**Forum mondial de l'harmonisation
des Règlements concernant les véhicules****158^e session**

**Accord de 1958 – Examen de projets d'amendements
à des Règlements existants, proposés par le GRSP****Proposition de complément 6 à la série 04 d'amendements
au Règlement n° 44 (Dispositifs de retenue pour enfants)****Communication du Groupe de travail de la sécurité passive***

Figure 7

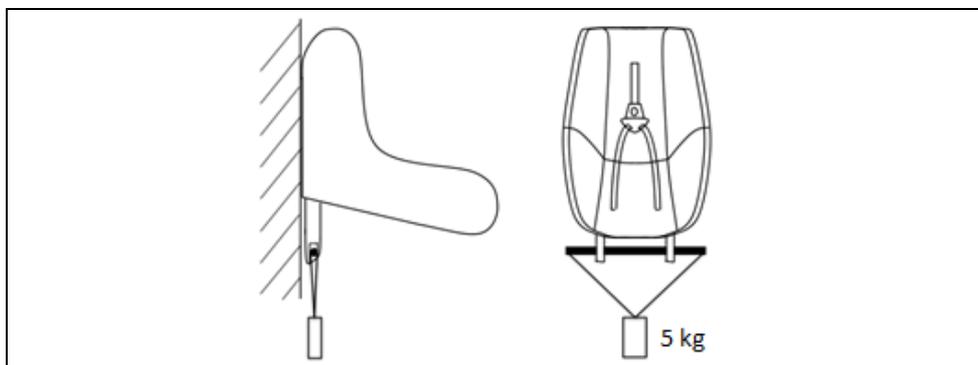
- «8.2.9 Le siège complet, ou le composant équipé des attaches ISOFIX (embase ISOFIX, par exemple), s'il comporte un bouton d'ouverture, est fixé rigidement sur un banc d'essai de manière que les attaches ISOFIX soient alignées verticalement comme le montre la figure 7. Un barreau de 6 mm de diamètre et de 350 mm de longueur est fixé aux attaches ISOFIX. Une masse de 5 kg doit être attachée aux extrémités du barreau.
